改善箇所説明図

基準不適合発生箇所
インタークーラー出口ホース

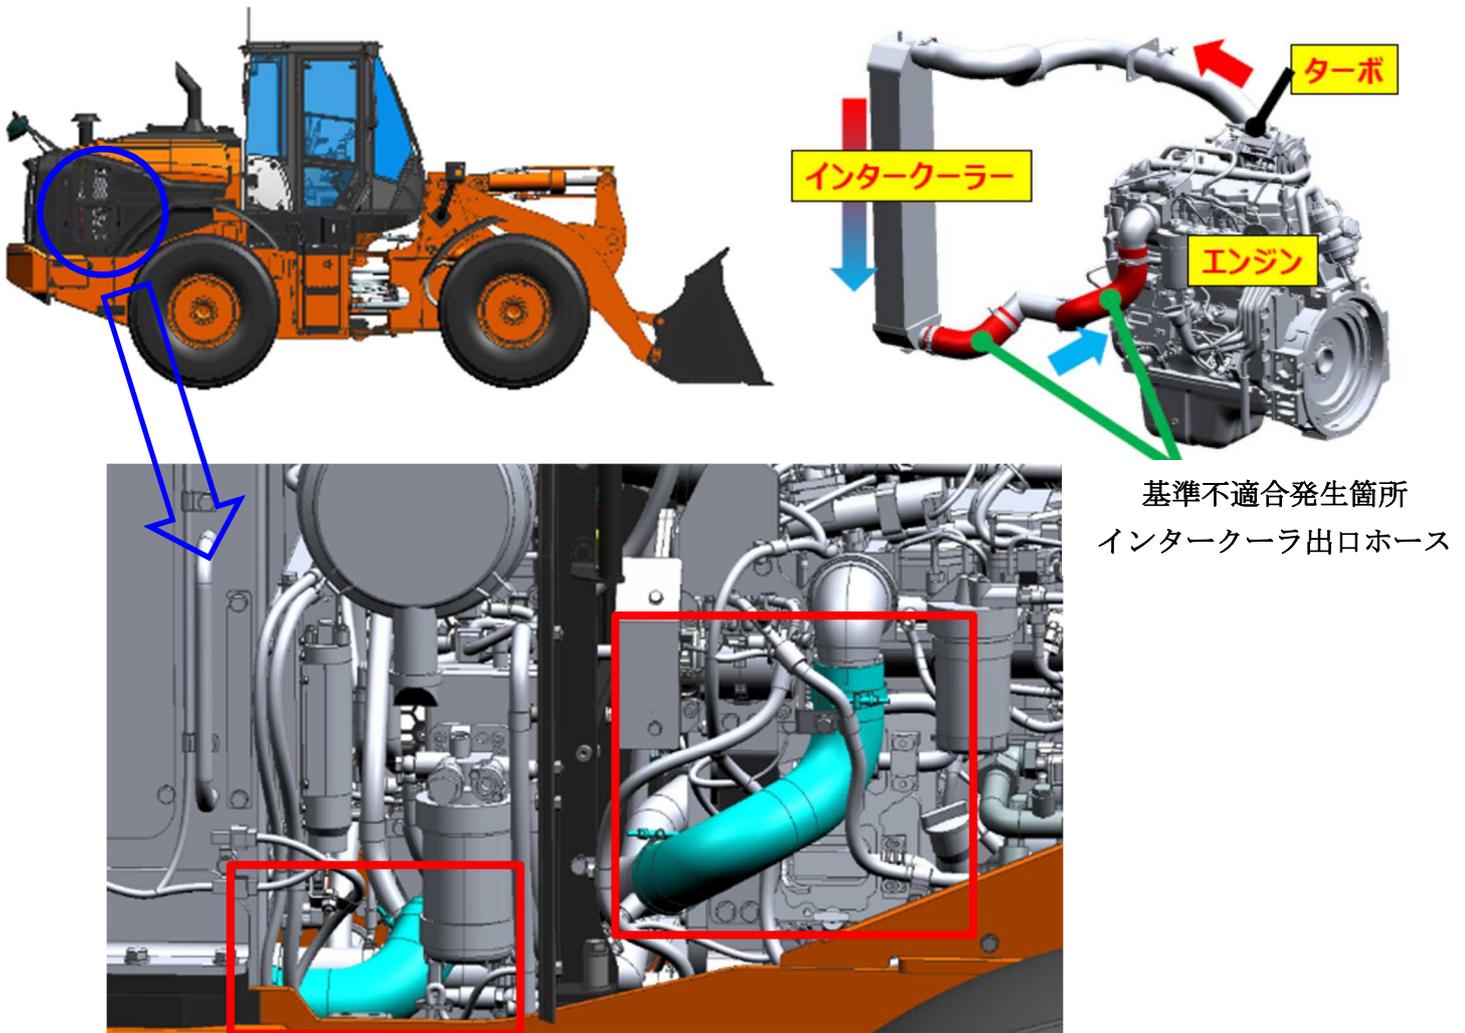
基準不適合箇所

ショベルローダーのインタークーラーにおいて、エンジンへ吸気を供給するホースの選定が不適切なため、走行等において当該ホースに加圧を繰り返すとホースが破損することがある。そのため、過給圧力不足によるエンジン出力の低下や排出ガスが基準値を満足しなくなるおそれがある。

全車両、インタークーラーホース出口側を対策品に交換する。

ホース表面の外観が異なる。

変更前:
表面につやがあり、補強糸の跡が浮き出ている。

変更後:
表面につやがなく、製造工程でテープを巻き、剥がした跡がある。
